# 豊洲市場の建物の 構造安全性について

- ア)4階・仕上げコンクリート厚さの齟齬 (1cm→15cm)
- イ)積載荷重の設定関連 (耐荷重700kg/m<sup>2</sup>-1t/m<sup>2</sup>)
- ウ)地下ピットの構造解析上の扱い(構造検討モデル)

# 仕上げコンクリート(押さえコン)厚さの齟齬

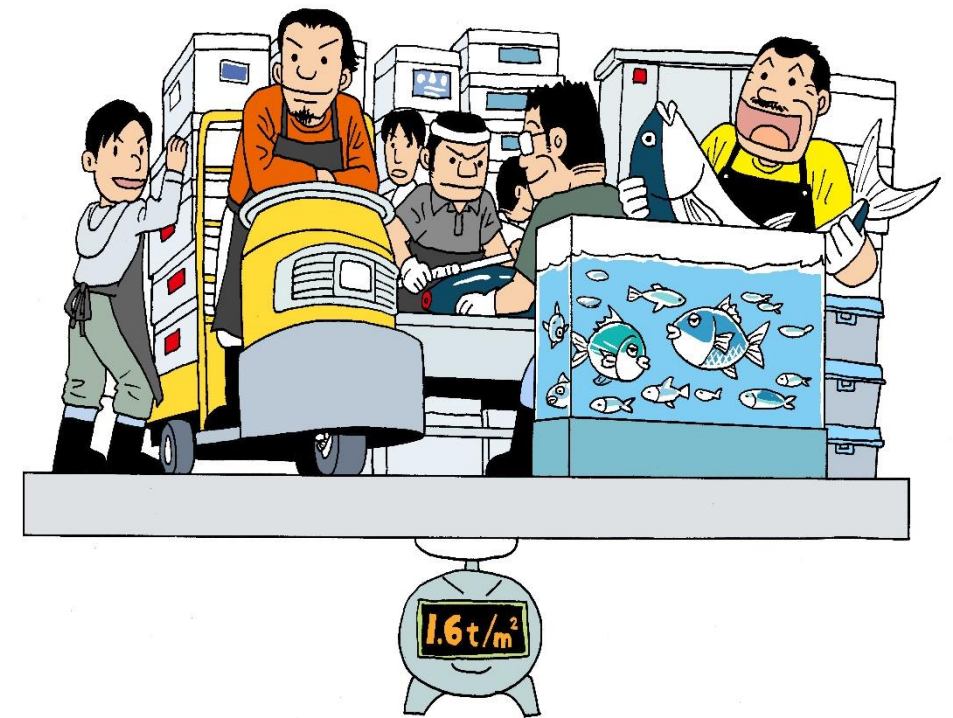
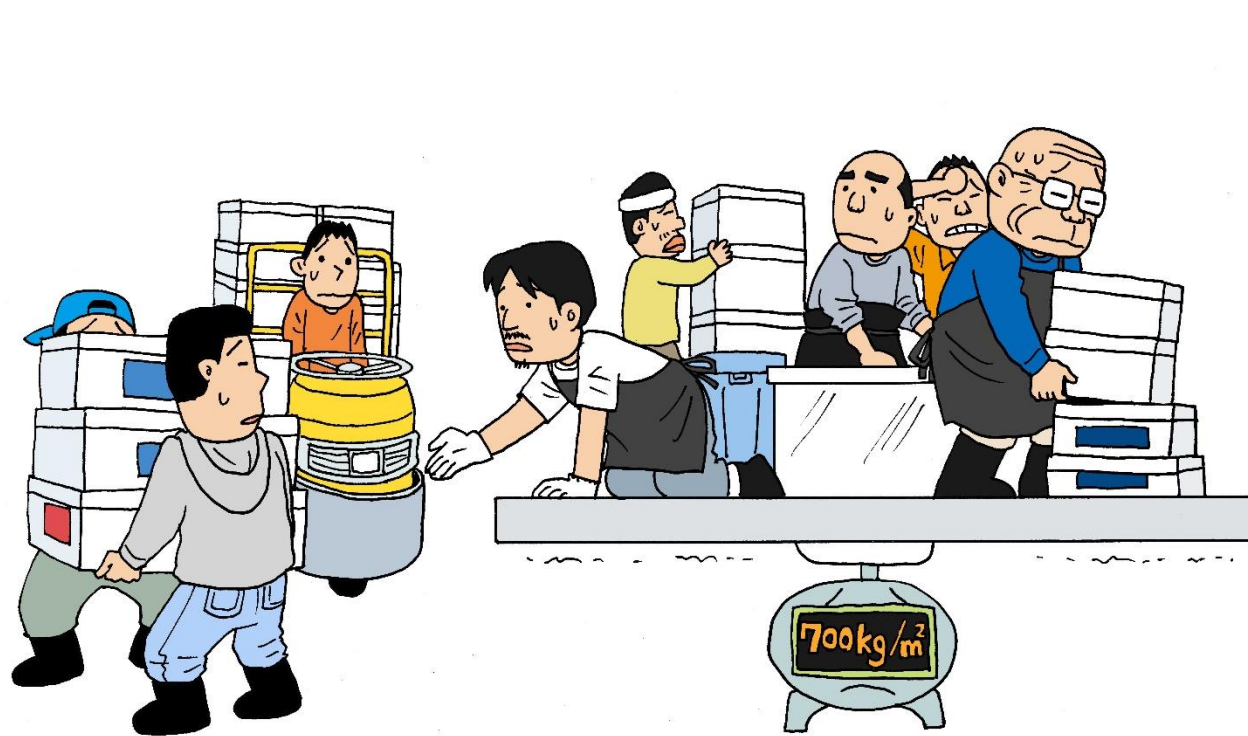
◎図面との齟齬があります。(計算書荷重表では1cm図面から求まる厚さは15cm)

本来の15cmに修正すべき範囲を示した上、具体的増加分を算出し、構造耐力への影響に対する所見を求めます。

仲卸売棟・地震時積載荷重  
荷捌きスペース

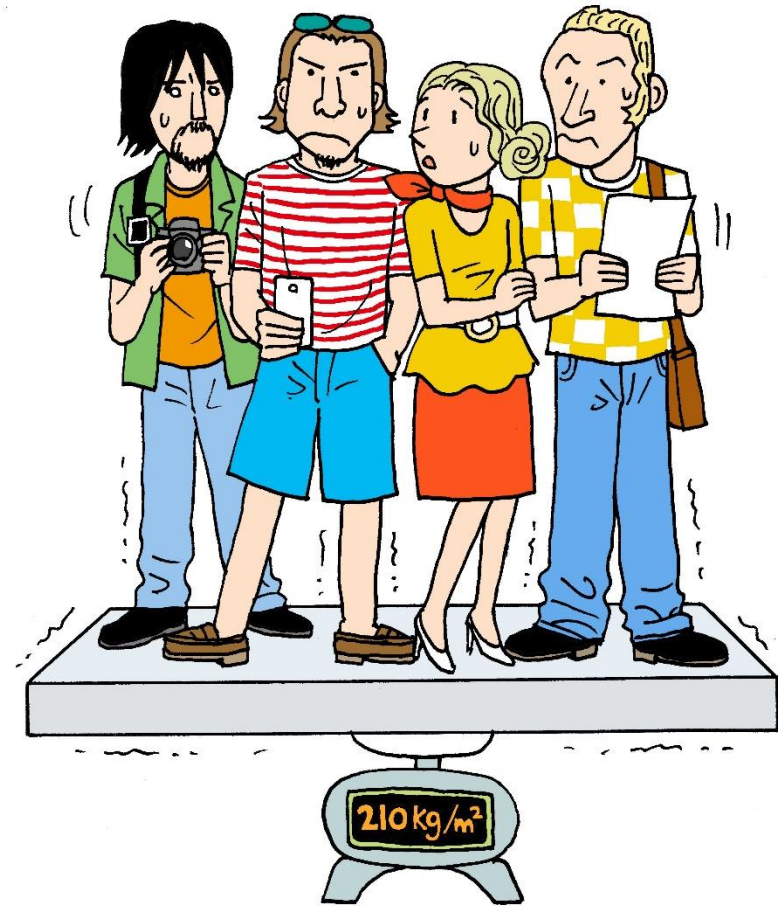
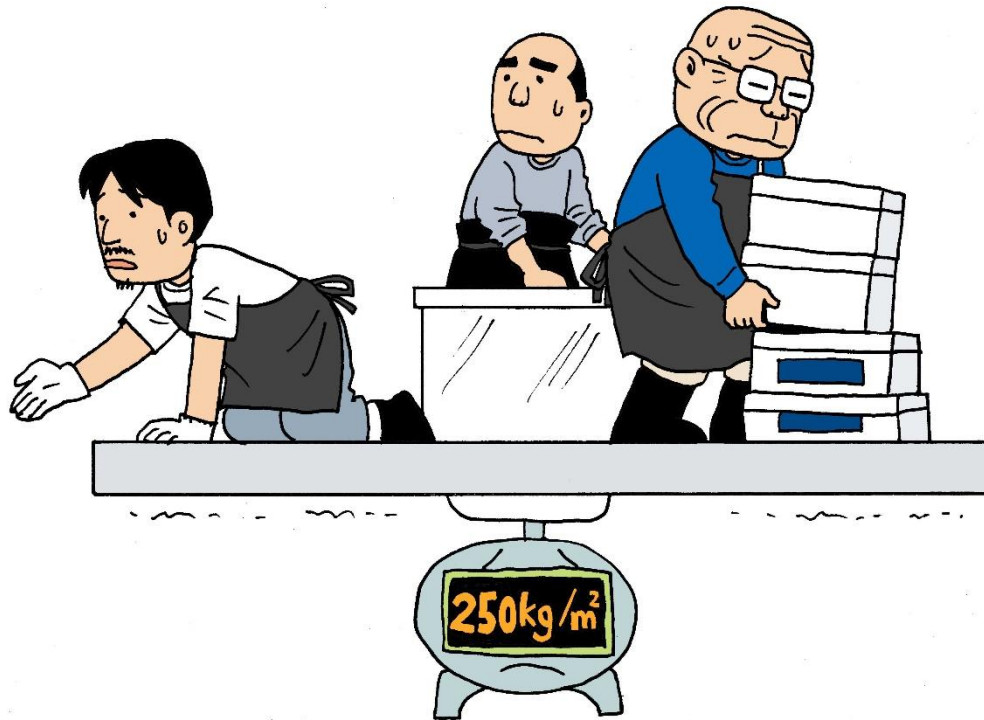
# 地震力算出用の積載荷重は過小？

- 地震時の積載荷重も過小に思われます。
- 比較参考として、例えば見学者通路でさえ $210 \text{ kg/m}^2$ であるのに対して、多くの物品、移動機器(ターレ等)が行き交うはずの荷捌き室が $250 \text{ kg/m}^2$ 、各階の積込場が $220 \text{ kg/m}^2$ と、同程度の重量設定になっています。
- 成人の体重で考えると4人分にしかありませんが、どのような根拠に基づく設定なのでしょう？
- ちなみに倉庫に準じて考えるとすれば、通常地震時の積載荷重は $400 \text{ kg/m}^2$ になるのではないのでしょうか？

## 集中的、動的な効果を見込んだ積載荷重ですか？

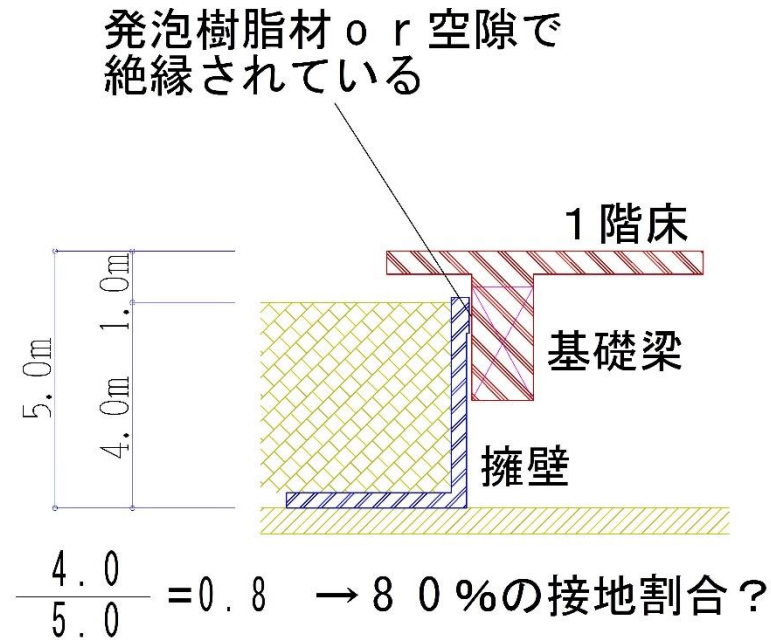
- ターレやフォークリフト等の可動物の車輪による集中的な荷重状態は適切に評価されていますか？(床・小梁)
- 大地震時の上下動がある場合、床(小梁)のみならず、スパンの大きい架構(12~14m)への影響も考慮されていますか？

※地震時の積載荷重・固定荷重には  
+1G(常時の荷重と合わせると2G)  
かかることも考えられます。

# 豊洲市場6街区仲卸売場棟建物と地盤の関係

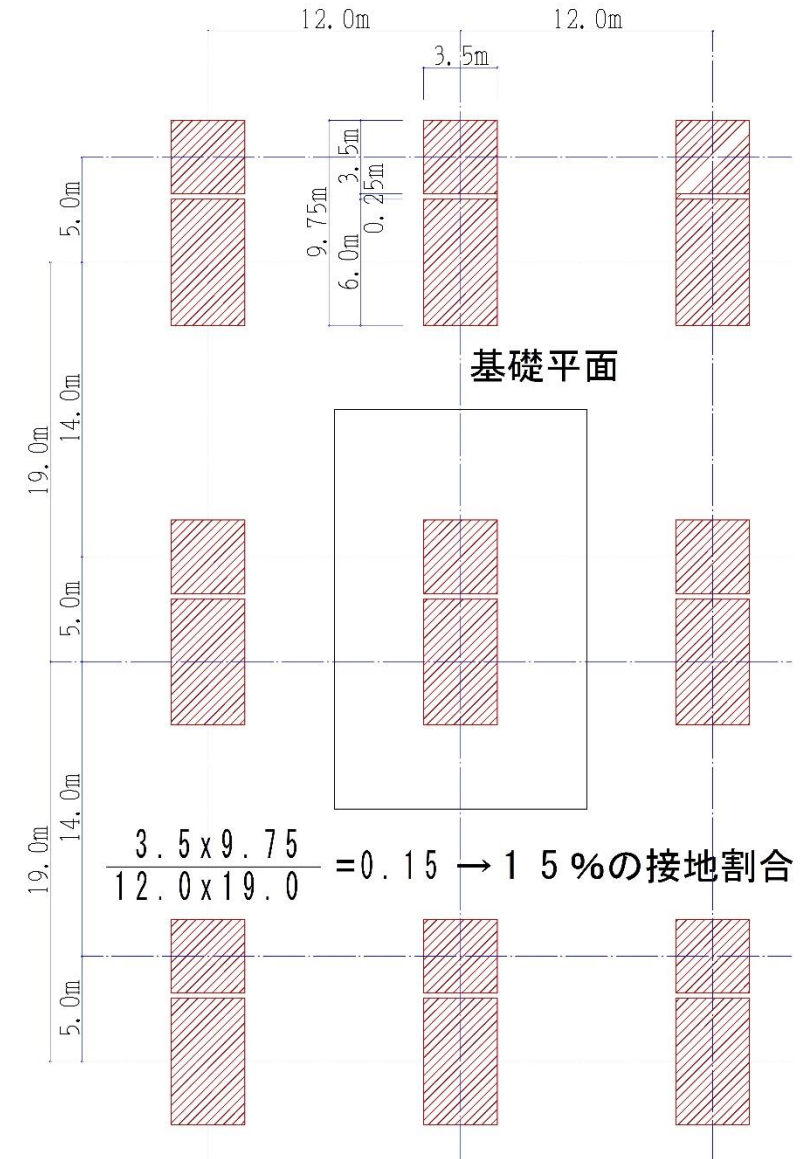
↑ 上図: 日建設計の設定。実際は間接的・局所的な接触しかない。これで80%も拘束に有効な接地面積があるといえるのか?

→ 右図: 鉛直部材水平断面の接地面積は建築面積の15%程度しかない。(概算)

日建設計の架構認識

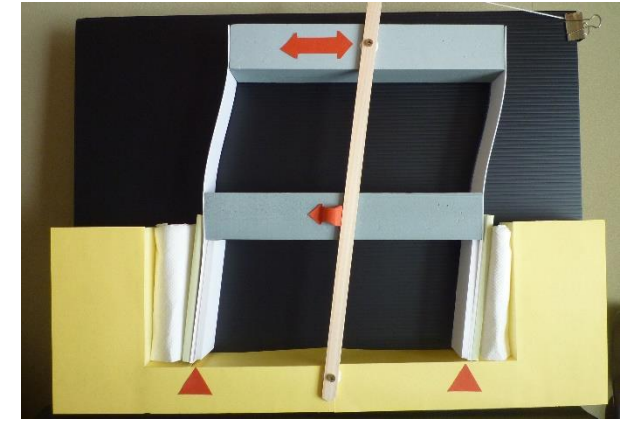
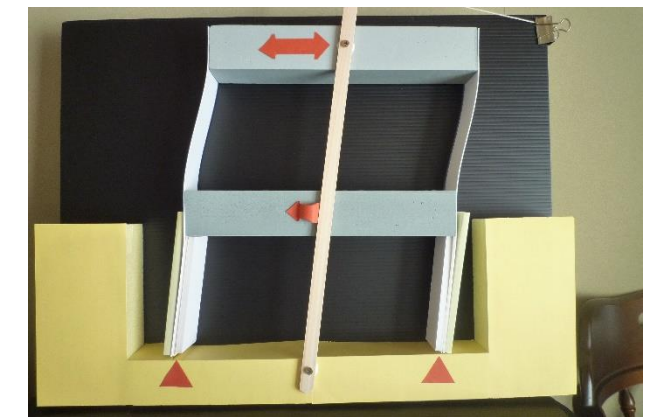
実際の状態はこうなるのでは？

擁壁の外部の土が「剛」であれば(左下)、日建の計算モデル(左上)に近い。

しかしながら、埋戻し土は地震時に擁壁に押されて変形する。建物が反対に動くと擁壁は離れてしまうのであるから、結果的には外周は空堀がある(右下)のと等価である。

- 杭・フーチング(太い柱状に見えている部分、いわゆる基礎)・1階床下の梁(設計図では基礎梁)の形状・剛性(変形のしにくさ)までを適切に評価してモデルに組み入れるべきではないでしょうか？
- 結果、元の1階から5階までを、元の地震力で考えても、骨組み(上部架構)の変形や発生する力(応力)は増加すると思われれます。
- 地下ピットも実質的な地上階扱いになり、算出される地震力は大幅に増加すると思われれます。

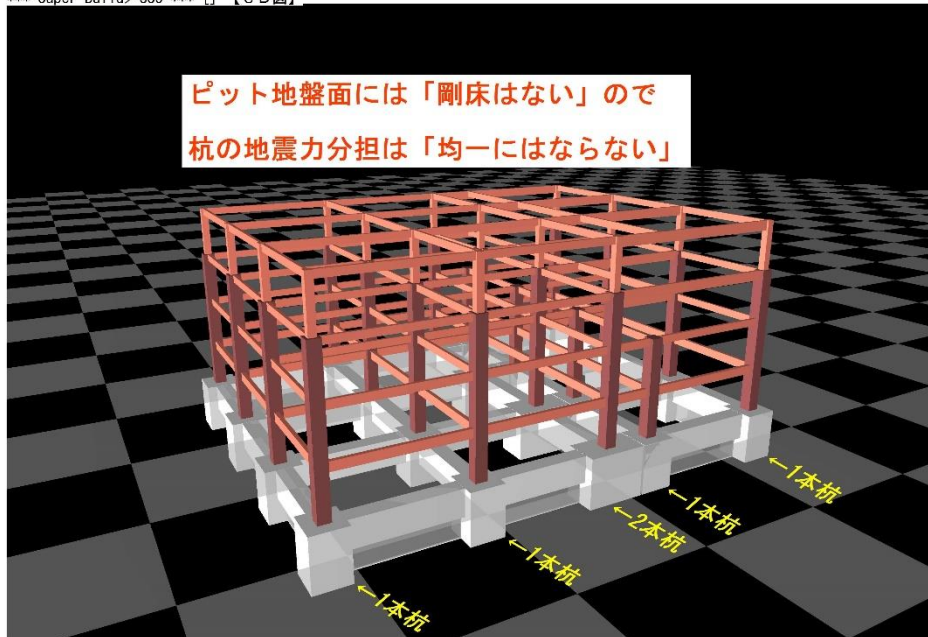
- **杭の検討**においても、剛床が成立しない(砕石や捨てコンは緩い)ピット底面では、配置される場所によりフーチングの大きさ、基礎梁の連結の仕方が異なるので、剛性(骨組みの堅さ)差から、各杭が分担する**地震力は一律均等ではない**はずですが、杭の耐力は現状のもので満足できますか？
